雲林離島式基礎工業區施工期間環境監測101年第一季
(101年1月~3月報告)雲林縣政府審查意見回覆情形

雲林離島式基礎工業區施工期間環境監測101年第1季
(101年1月~3月報告)行政院環保署審查意見回覆情形

圖 1.4-7 雲林離島101年度第三季河口至海域水質調查點位

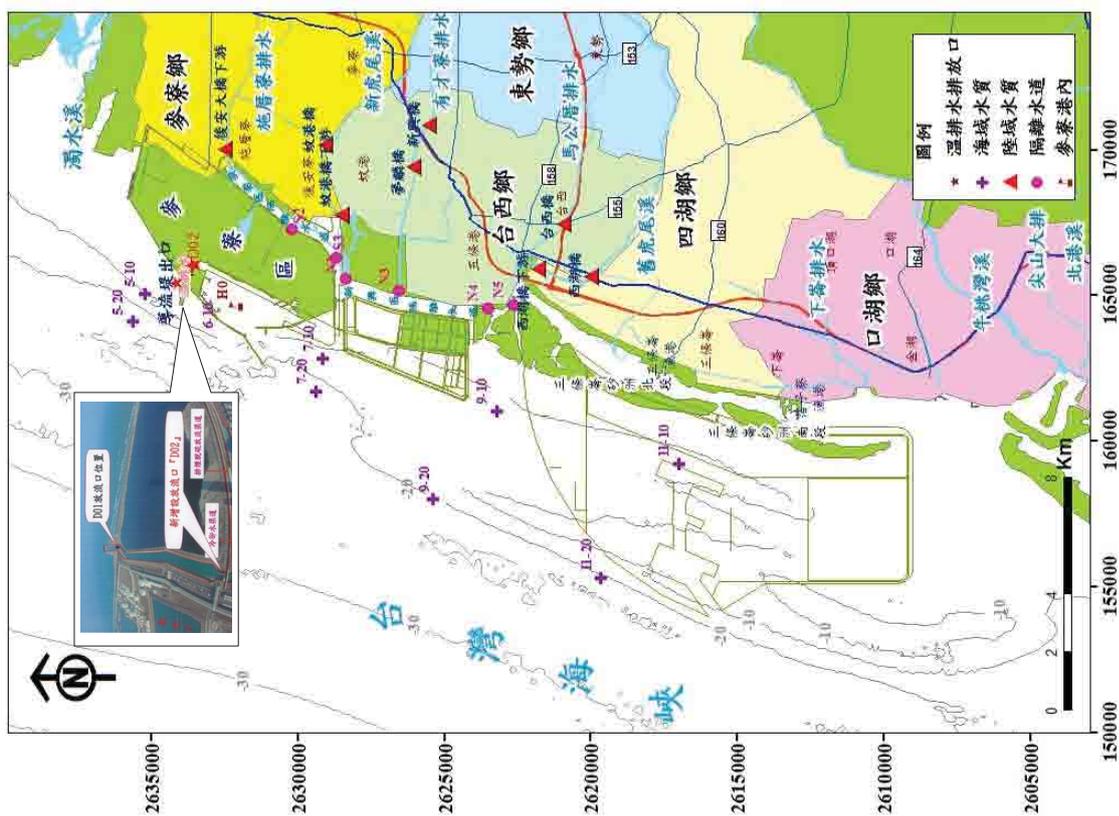
行政院環保署意見	回覆情形
<p>一、101年第3季環境監測報告附錄五「雲林離島式基礎工業區開發計畫施工期間環境監測」歷年環保審查意見暨工業局辦理情形說明對照表，請補充101年第2季辦理情形說明對照表。</p>	<p>一、遵照辦理。</p>
<p>二、請於報告p1-33頁，圖1.4-7河口及海域水質調查點位補充工業區放流口位置並說明計畫區放流水情形，俾釐清放流水對各水質監測點之影響。</p>	<p>二、遵照辦理，已於圖 1.4-7 河口及海域水質調查點位補充工業區放流口 D01 與 D02 點位，請參閱附圖一。</p>
<p>三、海域水質檢測海域斷面生化需氧量SEC9-20下層水濃度達2.2mg/L，起出甲類海域水質標準(≤2.0mg/L)，另新與區湖間帶區溶解氧、大腸桿菌群、氨氮等有不符合甲類海域海洋環境品質標準情形請持續追蹤並研析說明。</p>	<p>三、遵照辦理，第三季海域水質除 SEC9-20 下層水濃度略微超出甲類海域水質標準外，整體海域水體品質尚屬理想，未有明顯有機污染現象，至第四季監測測值已回穩降低，推測應為局部零星污染。另外，由雲林沿海水質狀態之空間變化趨勢顯示，雲林離島工業區長期受到新虎尾溪與舊虎尾溪等陸源不定期畜牧與生活廢污水排入影響，以致近岸河口水質含有營養鹽類相關污染源，而有機污染方面之生化需氧量、氨氮濃度於河口區之監測測值最高，湖間帶區水質濃度居次，而海域樣點濃度最低，呈現污染濃度分布從河口向海域遞減之特性，反應出新、舊虎尾溪有機污染嚴重，將持續留意觀察。</p>
<p>四、地下水監測情形表「總有機碳」、「汞」項目之監測結果描述有誤，請修正。</p>	<p>四、地下水監測情形表「總有機碳」、「汞」項目之監測結果描述有誤，請修正。</p>
<p>五、請依歷次審查通過之環評影響評估書內容及審查結論執行。</p>	<p>五、遵照辦理。</p>

圖一 氯鹽歷年濃度測值變化

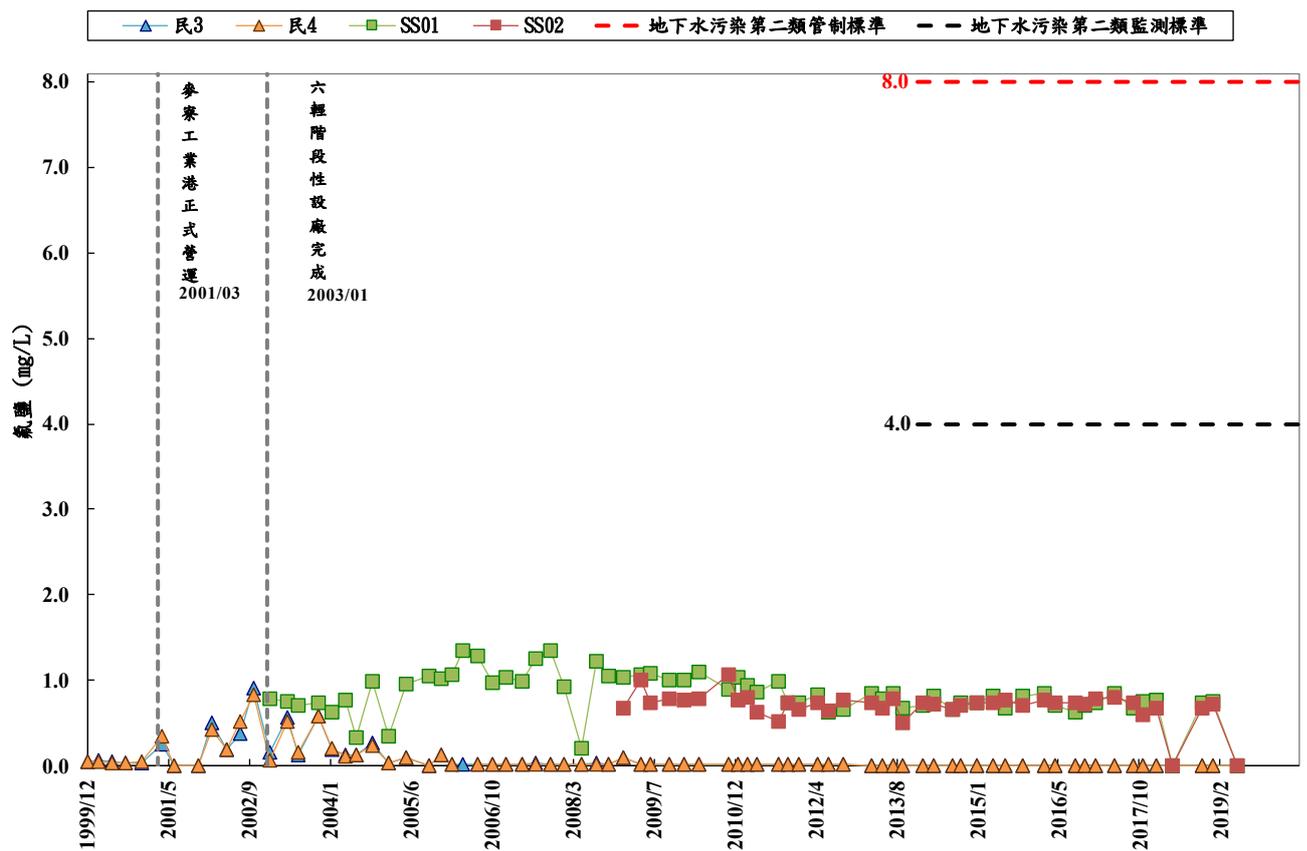
審 查 意 見	意 見 答 覆
	圖3.1.6-3「氣鹽歷年濃度測值變化」，「民井3」之地下水氣鹽監測值自2013年9月後變動幅度增大，請評估其發生原因。	謝謝指教，民井3係向民家借用之地下水井，其水質表示本區域的特性，目前雖有部份時間氣鹽偏高，惟仍多在監測標準以下，顯示本區域之地下水仍屬淡水。目前無發現本井附近之環境有足以影響水質之變化，未來將會持續注意水質變化與環境變化。
二	海洋委員會海洋保育署審核意見：	
	新興區潮間帶本季水質N1、N3及N4監測點之大腸桿菌群相較過去幾年，有明顯偏高狀況，建議補充說明。	謝謝建議，新興區潮間帶水質位於內陸排水與海域斷面之交界區，因多受內陸畜牧廢水及家庭污水影響，水質較海域斷面略差。新興區潮間帶水質之大腸桿菌群測值相較於上季，於108年第三季已有減少趨勢(圖二)，濃度仍在變動範圍內，後續將持續觀察。

圖 2.8-1 雲林沿海水質污染特性之空間分布

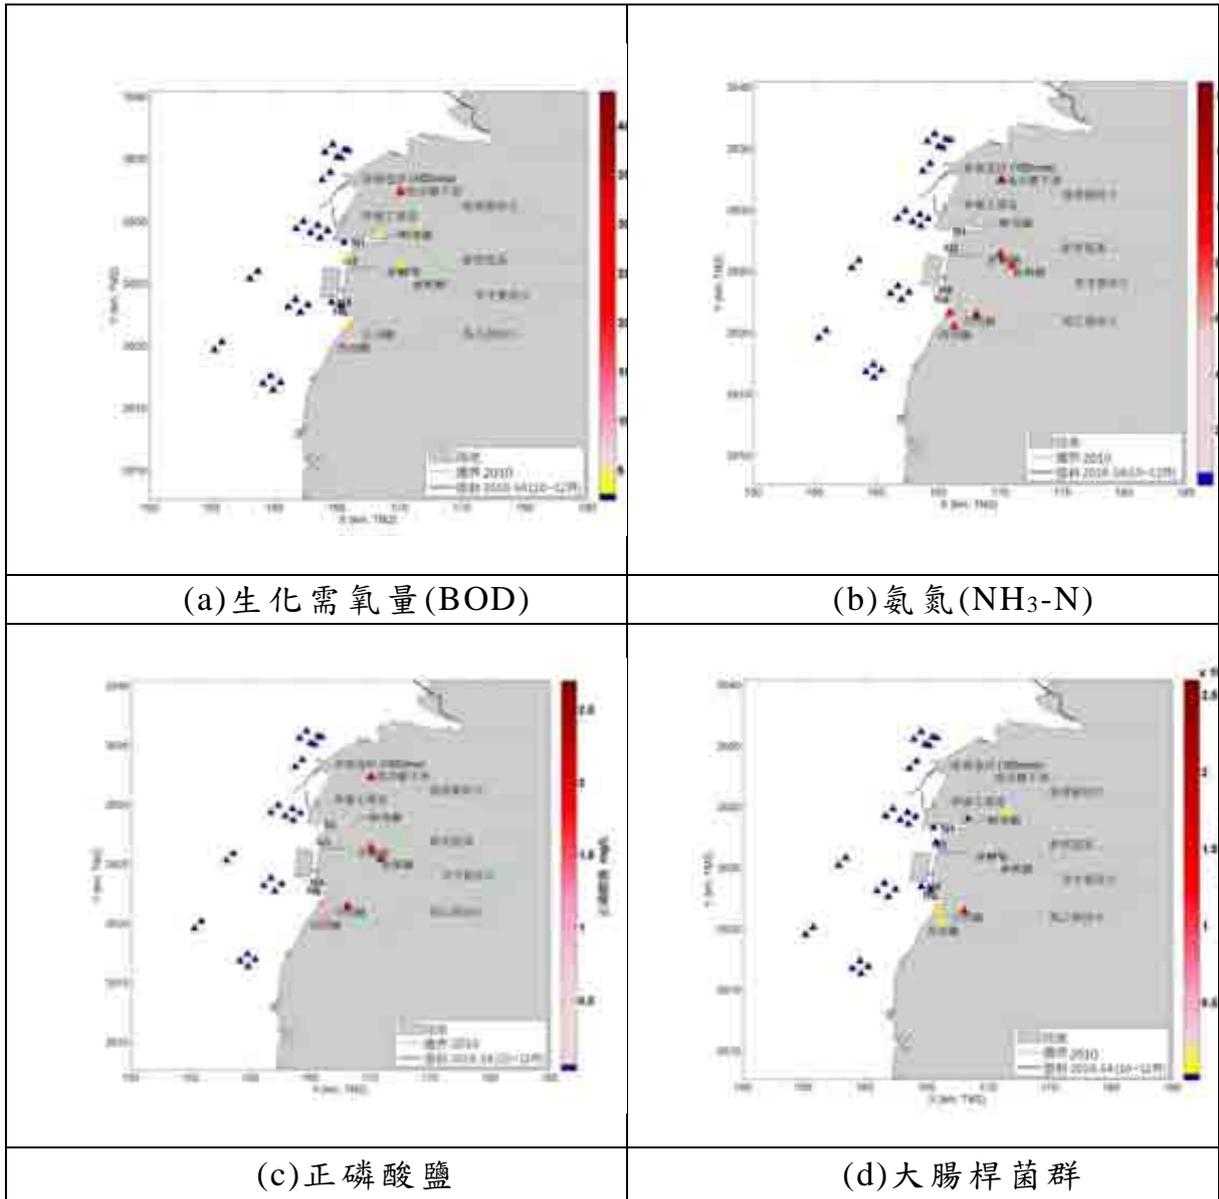
審查意見	意見答覆
8 應就每季各海域水質測值超標原因進行說明，如認為係受河川所帶來之氬氣及總磷濃度偏高所致，也應列表當季各海域水質測站、測值及可能影響該測站之對應河口水質測站及測值進行比對說明，以釐清各項海域水質超標原因。	謝建議：圖2.8-1雲林沿海水質污染特性之空間分布顯示生化需氧量、氬氣、正磷酸鹽濃度與大腸桿菌群呈現退潮時近岸河川與河口區水質污染最為嚴重，潮間帶區居次，而海域斷面水質相對較佳。
9 105年海域水質多有生化需氧量、大腸桿菌群、氬氣、總磷(正磷酸鹽)測值超標情形，每季水質測值應彙整表列於本文，且以加底線及粗體方式標註超標值，表格亦應增列欄位陳列甲類海域海洋環境品質標準值，以利檢視校對。附錄應檢附檢測報告等原始數據。	謝建議：後續106年第二季報本文將納入水質彙整表，以利檢視校對。
10 圖3.1.9-2至圖3.1.9-27歷年各項海域水質變化圖多以直線圖及對數圖陳列，其數值範圍是否涵蓋歷年潮間帶測站測值，請再確認。以圖3.1.9-7大腸桿菌群水質變化的圖為例，本季N3測站退潮測值高達7×10 ³ CFU/100mL，該圖未標註相關數據。各項海域水質之圖表涵蓋數據之年代過於久遠，於民國83-95年間皆曾出現異常高測值，導致近年直線圖無法呈現各項水質測值變化趨勢，建議或可縮短時間軸為近10年，探討各項測值之變化趨勢。歷年如有測值超標情形，例如生化需氧量、大腸桿菌群、氬氣、總磷(正磷酸鹽)等，請檢示相關圖表之數據是否完整呈現各季超標數值，並應於圖表中標示甲類海域海洋環境品質標準值，以利檢視校對情形。	謝建議：圖3.1.9-2至圖3.1.9-27陳列歷年各項海域斷面水質變化圖，其數值範圍未涵蓋歷年潮間帶測站測值，潮間帶之水質分析值呈現於圖2.9-1至圖2.9-15。
11 第3.1.9節海域水質歷年監測結果，有關生化需氧量、大腸桿菌群、氬氣、總磷(正磷酸鹽)等項說明近年測值結果皆符合甲類海域海洋環境品質標準等法規標準。查105年多有生化需氧量、大腸桿菌群、氬氣、總磷(正磷酸鹽)等項說明近年測值結果皆符合甲類海域海洋環境品質標準等法規標準。查105年多有生化需氧量、大腸桿菌群、氬氣、總磷(正磷酸鹽)等項說明近年測值結果皆符合甲類海域海洋環境品質標準等法規標準。查105年多有生化需氧量、大腸桿菌群、氬氣、總磷(正磷酸鹽)等項說明近年測值結果皆符合甲類海域海洋環境品質標準等法規標準。	謝建議：第3.1.9節海域水質歷年監測結果係指海域斷面近年測值結果皆符合甲類海域海洋環境品質標準等法規標準。由於新興區之出海河口潮間帶帶屬近岸海域，監測結果以甲類海域水質標準做比較，目前新興區、台西區實質處於停工狀態，倘未來隨該區填海造地
